Zeitschrift: **Schweizerische Bauzeitung**

Band (Jahr): **65/66 (1915)**

Ideen-Wettbewerb für den „Pont Butin“, Genf.¹⁾

Rapport du Jury

Abb. 1. Prämiierter Entwurf Nr. 29 (Typ 1ac). Verfasser: Ing. Bolliger & Cie. in Zürich, Arch. Garcin & Bizot in Genf, Unternehmer Ed. Cuénod, A.-G. in Genf und Favre & Cie. in Zürich. — Geometrische Ansicht, Masstab 1:2500.

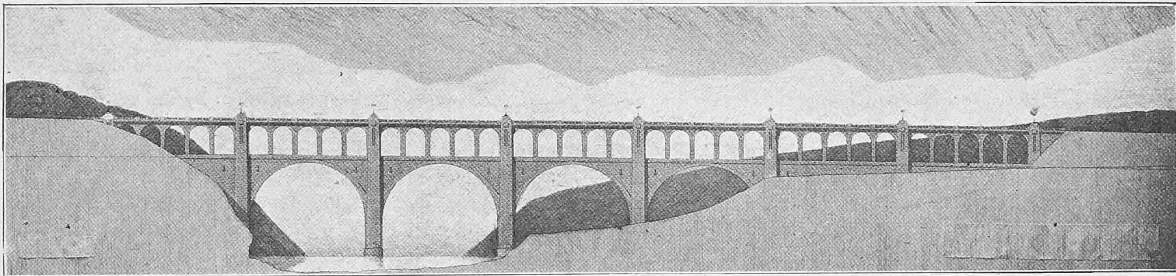
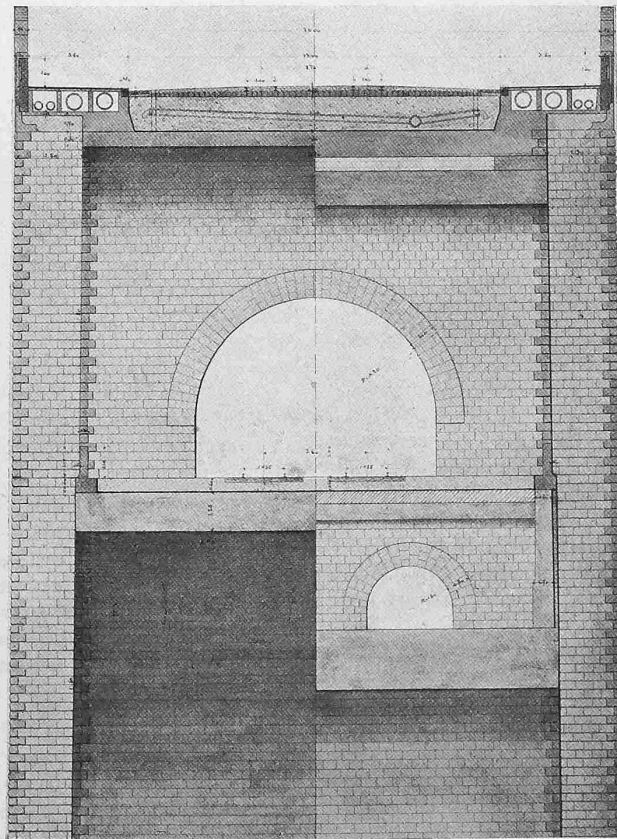
N° 29. *Dans son cadre. Type 1 ac.* Quatre ouvertures de 42 m. C'est le meilleur projet du groupe, il rappelle les N°s 4 et 40. Il y a un peu de sécheresse dans les grands piliers. La fondation de la culée sur la rive droite laisse à désirer, les consoles armées des trottoirs sont mal appuyées. Bonnes planches statiques.

Abb. 3. Prämierter Entwurf Nr. 7 (Typ 1 bc). Verfasser: Ing. Ed. Züblin & Cie. und Arch. E. Wipf in Zürich. — Masstab 1:2500.

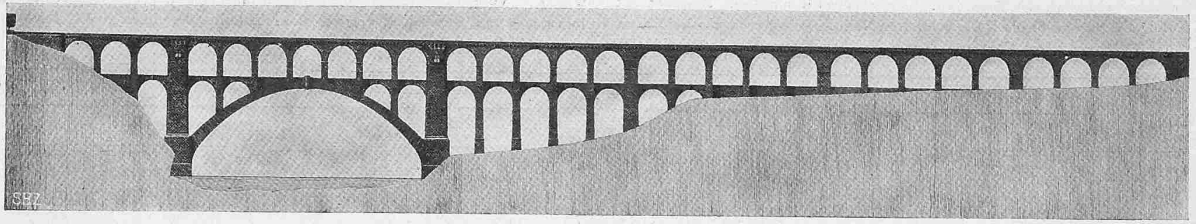
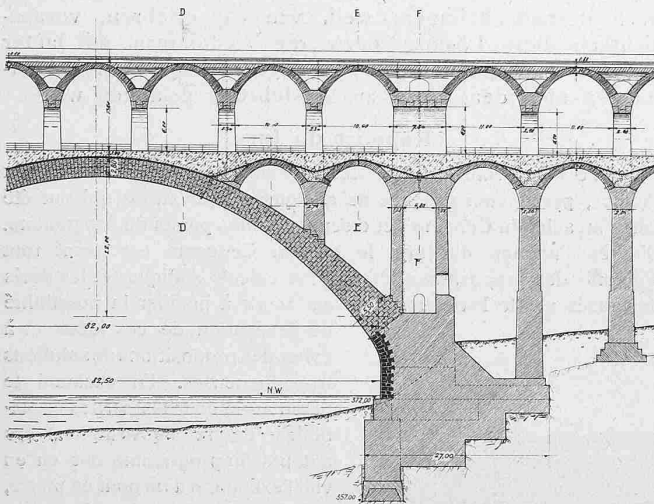
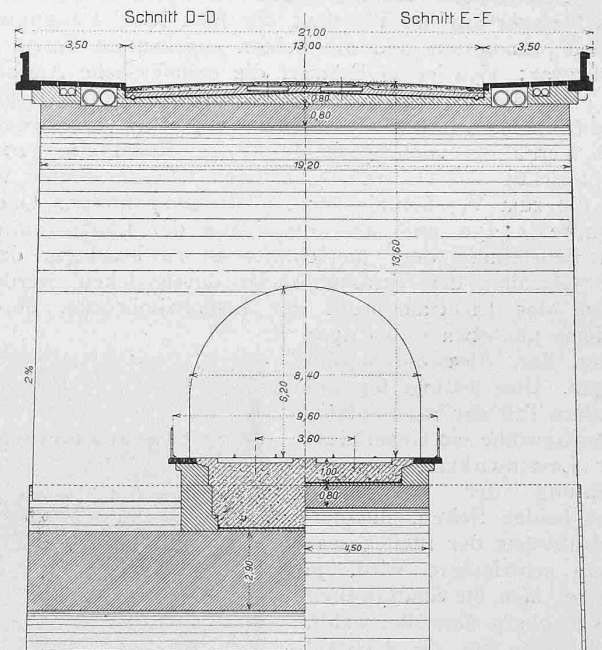
N° 7. *Arc. Type 1 bc.* Ouverture principale de 82,5 m. Les proportions sont heureuses, c'est le projet à grand arc qui présente le plus d'unité et d'harmonie, l'ouverture des voûtes du viaduc d'accès est la même que celle des voûtes du pont-route sur le grand arc. Deux piliers principaux limitent avantagement ce dernier. La construction est simple, l'étude statique bonne, les fondations sont à revoir.

Abb. 6. Prämiiertes Entwurf Nr. 53 (Typ 1 bc). Verfasser: Ing. Joho & Minutti und Arch. Peloux & de Rahm in Genf. — Masstab 1:2500.

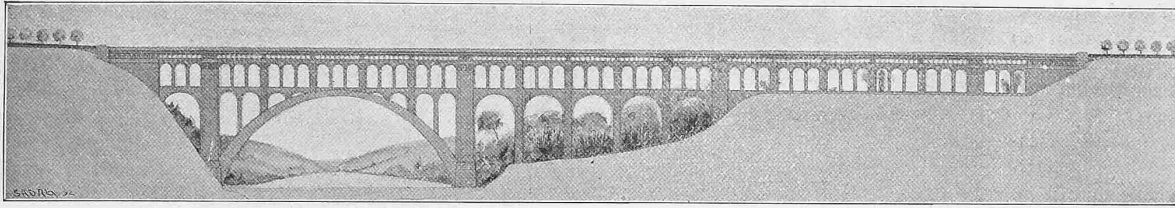
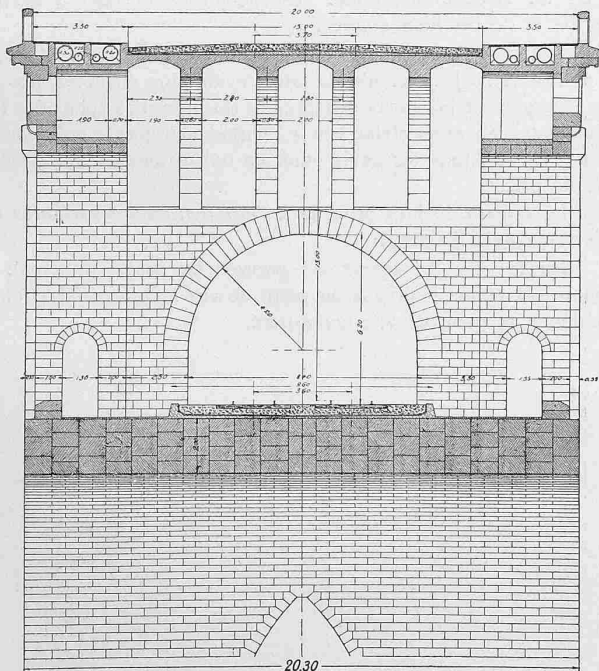
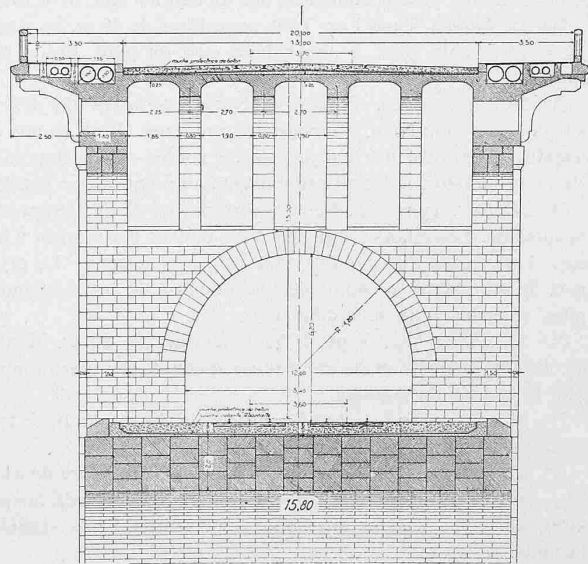
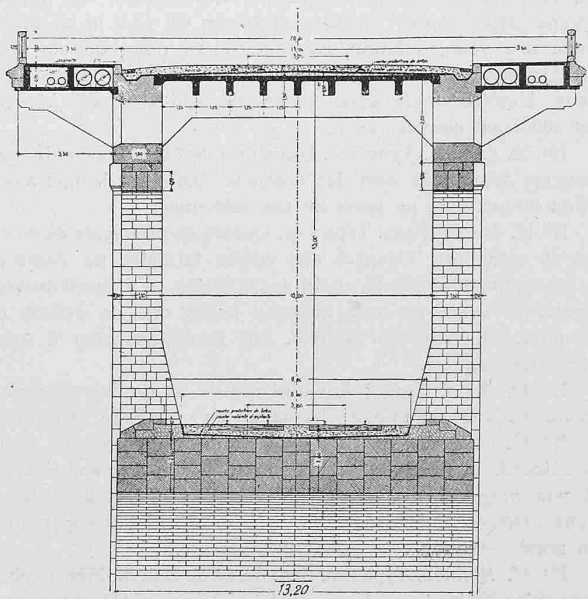
N° 53. *Rhône*. Variante C, type 1 bc. Ouverture principale de 82 m. L'aspect est un peu coupé, il y a trop de petites voûtes d'élévage, en partie non motivées au point de vue constructif. Au point de vue esthétique le projet 7, également à grand arc, semble supérieur. Le projet est retenu pour sa section en travers qui vise à l'économie. Les calculs statiques sont bons.

Abb. 10. Angekaufter Entwurf Nr. 50, Lösung III, Variante 3A (Typ 1 b). — 1:2500.
Verfasser: Ing. Müller, Zeerleder & Gobat und Arch. Max Zeerleder in Bern.

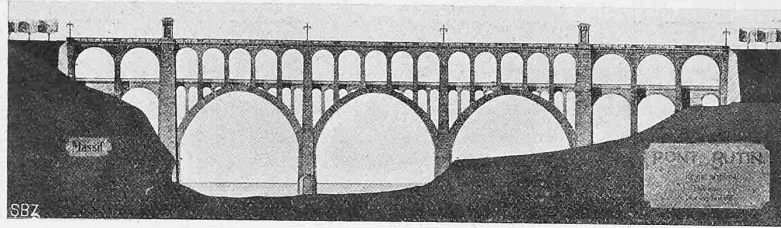
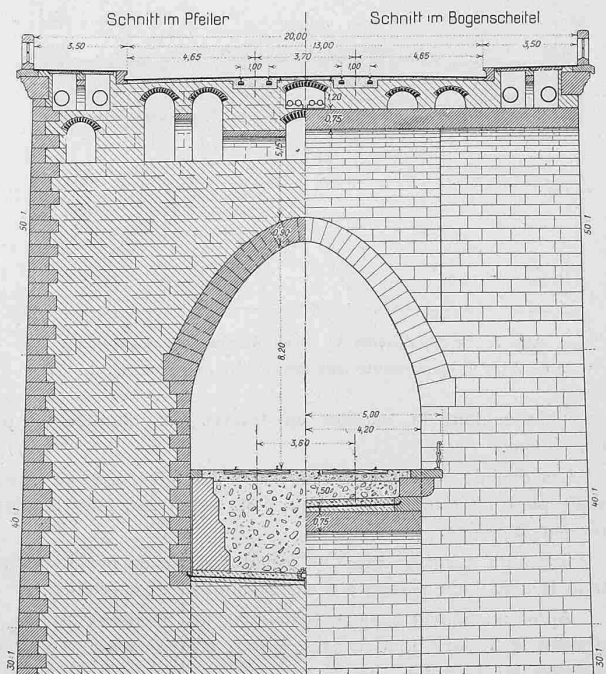
N° 50. *Massif*. Solution III, variante 3 A, type 1 b. Trois ouvertures principales de 42,8 m. L'ensemble est satisfaisant, sans présenter toutefois aucun point saillant. Au point de vue statique la coupe en travers présente les désavantages du type 1, à voûte unique. Les fondations à ruche sont à revoir. Les calculs statiques sont bons.

Abb. 15. Prämiierter Entwurf Nr. 46, Variante 1 (Typ 2b). — Masstab 1:2500.
 Verfasser: Ing. M. Schnyder, Burgdorf; Arch. Albert Frölich, Zürich und Unternehmer G. Dunand, Genf.

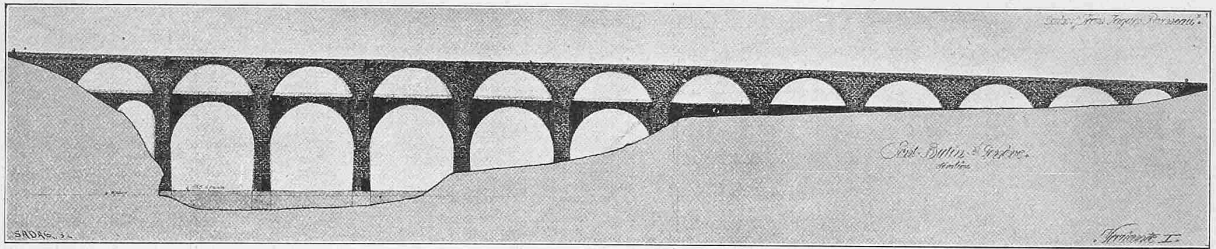
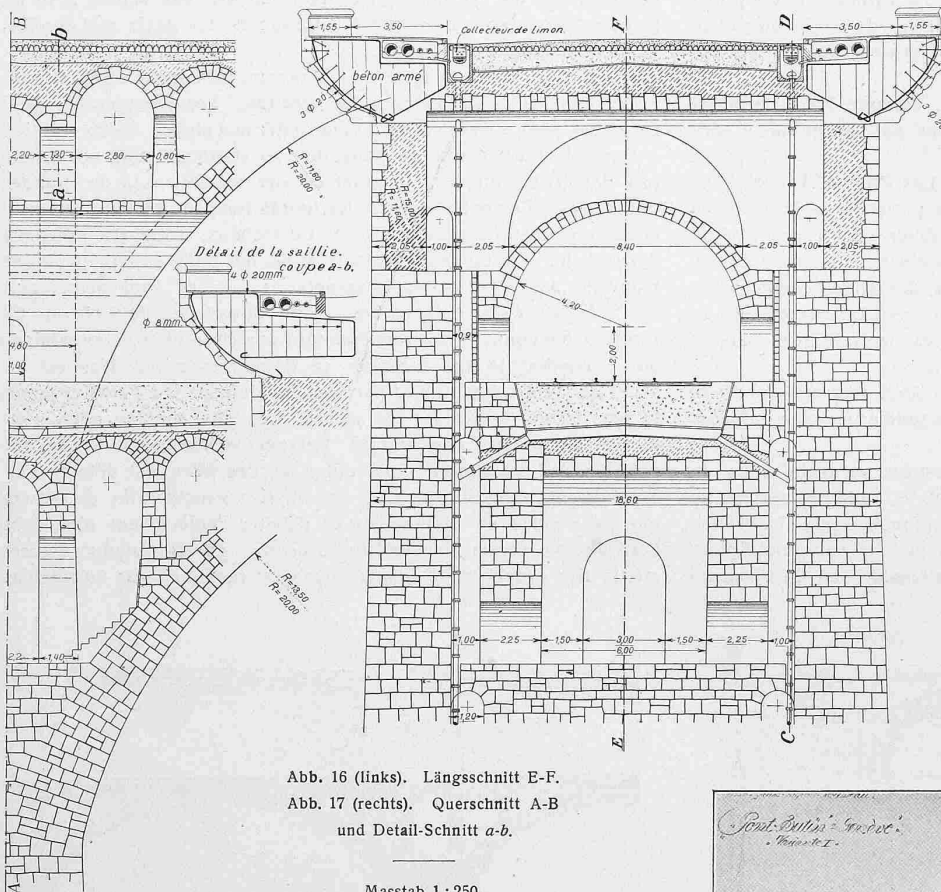
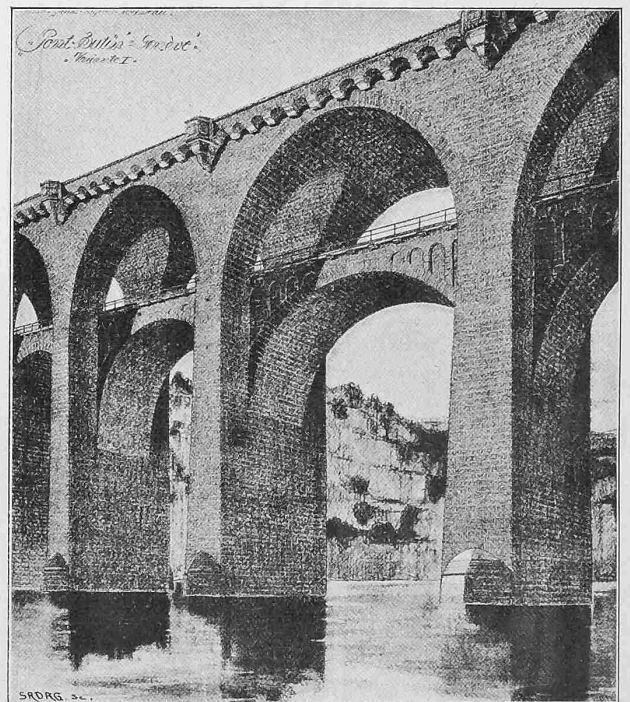
N° 46. *Jean-Jacques Rousseau.* Variante 1, type 2b. Ouvertures de 35,9 m. Ce projet qui rappelle, ainsi qu'il a déjà été dit, les N°s 13, 26, 27, 44 et 47 et même les N°s 14 et 20 éliminés au premier tour, a été retenu comme l'une des bonnes propositions du type 2b. Au point

de vue esthétique, il se présente un peu mieux dans son ensemble que les autres projets du même groupe, quoique la forme des voûtes du N° 13 soit plus harmonieuse. La naissance des voûtes du pont-route est placée trop bas, ce qui donne un aspect écrasé. Le profil en long présente une brisure non motivée, la section en travers paraît compliquée, les consoles du trottoir sont à revoir. Le mémoire explicatif et les calculs statiques sont bons.

Abb. 19. Angekaufter Entwurf Nr. 13 (Typ 2 b). — Verfasser: Ing. Cd. Zschokke A.-G. in Aarau und Arch. Bracher & Widmer und Daxelhoffler in Bern. — 1:2500.

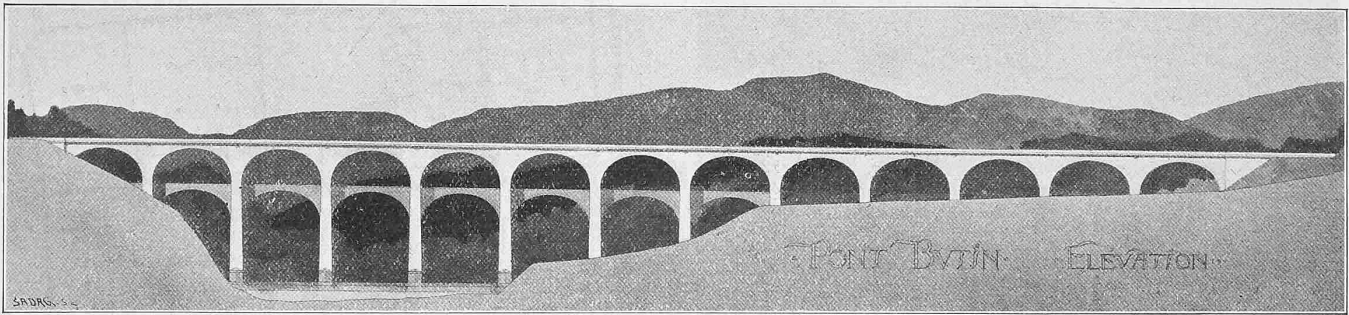
N° 13. *Esthétique et économique. Type 2b.* Sept ouvertures de 28 m. L'aspect général est un peu monotone, mais la forme des voûtes satisfaisante. C'est l'harmonie des courbes qui fait retenir ce projet, elle est supérieure à celle des voûtes des N°s 26, 27, 44, 46 et 47, fort semblables du reste. La naissance des arcs du pont-route est placée au-dessus du tablier inférieur. L'étude statique est incomplète.
